Návrh na opravu zastávky MHD Jatky, směr do centra

Projektová zpráva OPBB Opava • Zastávkové stanoviště „D“

Zpracováno dne 13. října 2026 • Včetně fotodokumentace z místního šetření

Foto 3 Podélný pohled na záliv s poškozeným povrchem podél nástupní hrany zastávky.

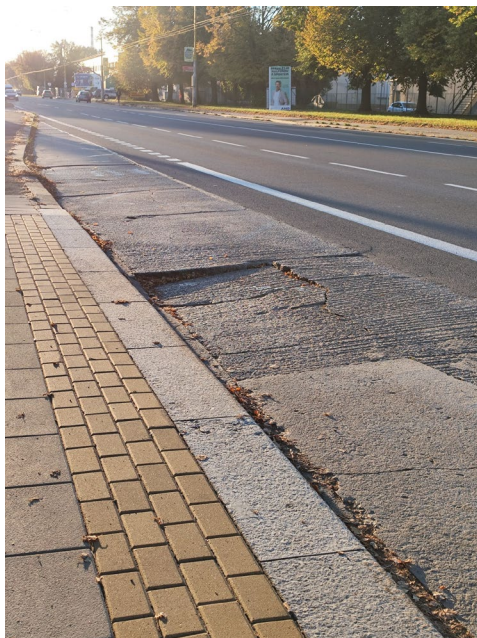
Povrch zastávkového zálivu vykazuje značné poškození v celé své délce. V jednom místě je betonový blok propadlý až o 10 cm oproti navazujícímu povrchu, čímž vzniká výrazná výšková nerovnost. Na povrchu jsou patrné praskliny a vydrolené části.

Poškození bylo zdokumentováno při místním šetření dne 13. října 2026. Rozsah závad zachycují fotografie 3, 4 a 7; detail propadlého betonového bloku je na fotografiích 5 a 6. Údaj o hloubce propadu až 10 cm vychází ze zjištění zpracovatele při šetření. Fotografie bez měřítka tuto hodnotu samy nedokládají.

Navrhujeme opravu poškozeného povrchu celého zastávkového zálivu, včetně odstranění propadu betonového bloku a navazujících nerovností. Před opravou doporučujeme odborně posoudit stav betonových bloků a jejich podloží a zjistit příčinu propadu. Podle výsledku posouzení je třeba určit rozsah opravy nebo výměny poškozených částí.

Výsledkem má být stabilní a rovný povrch umožňující přistavení vozidla souběžně s nástupní hranou zastávky a použití nájezdové plošiny. Konkrétní technické řešení doporučujeme projednat se správcem komunikace a dopravcem.
